PARQUES NACIONALES
NATURALES DE COLOMBIA

RESOLUCIÓN NÚMERO 263 DE 14 NOV 2025

"POR MEDIO DEL CUAL SE APRUEBAN LOS PLANOS, DISEÑOS Y MEMORIAS DEL SISTEMA DE CAPTACIÓN Y SE TOMAN OTRAS DETERMINACIONES- EXPEDIENTE CASU-001-2020"

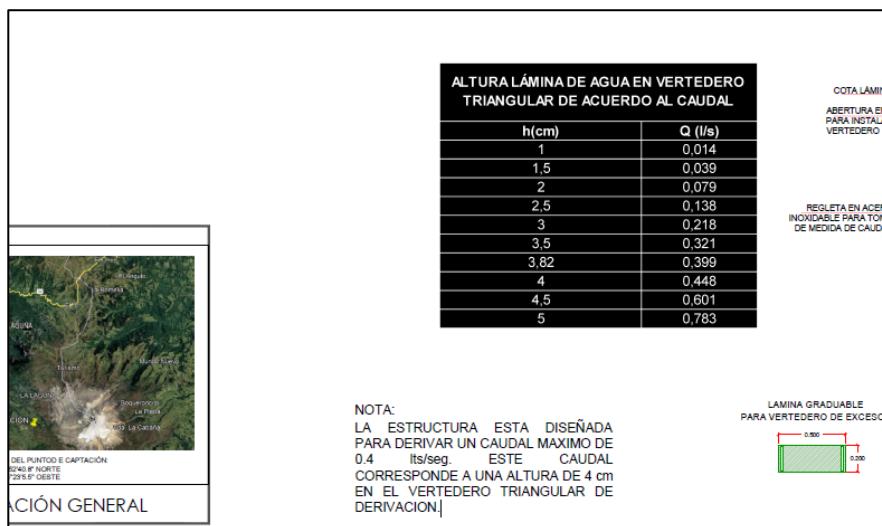
Es importante que en el plano ISH 01 ajusten la Nota allí escrita, "LA ESTRUCTURA ESTA DISEÑADA PARA DERIVAR UN CAUDAL MAXIMO DE 0.4 l/s. ESTE CAUDAL CORRESPONDE A UNA ALTURA DE 4 cm EN EL VERTEDERO TRIANGULAR DE DERIVACION".

Según los cálculos hidráulicos, esta altura de lámina de agua debe ser 3.82 cm como altura (h) máxima para derivar el caudal otorgado 4l/s.

Dado lo anterior, la altura de la lámina de agua en el vertedero triangular **no puede exceder de 3.82 cm de altura (h)**, con el fin de dar cumplimiento a la sumatoria de los dos (02) caudales otorgados para los expedientes CASU 001-2020 y CASU 002-2020, correspondiente a 0.4l/s.

Corte A-A

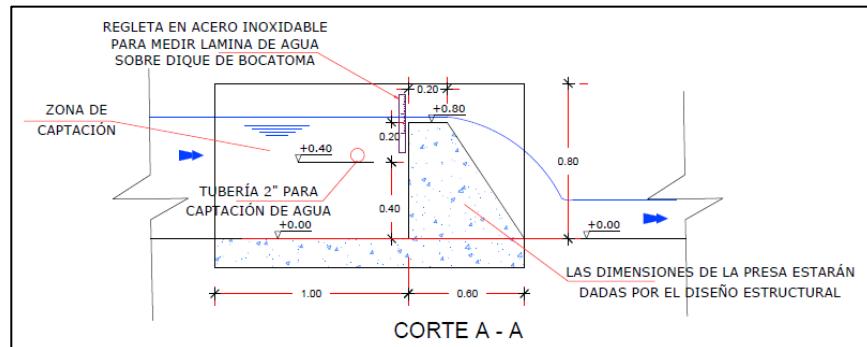
En este sentido, la altura de la lámina de agua sobre el vertedero de excesos será inferior a un (1) cm. A continuación, se relaciona los diseños presentados en el plano No. ISH 01:
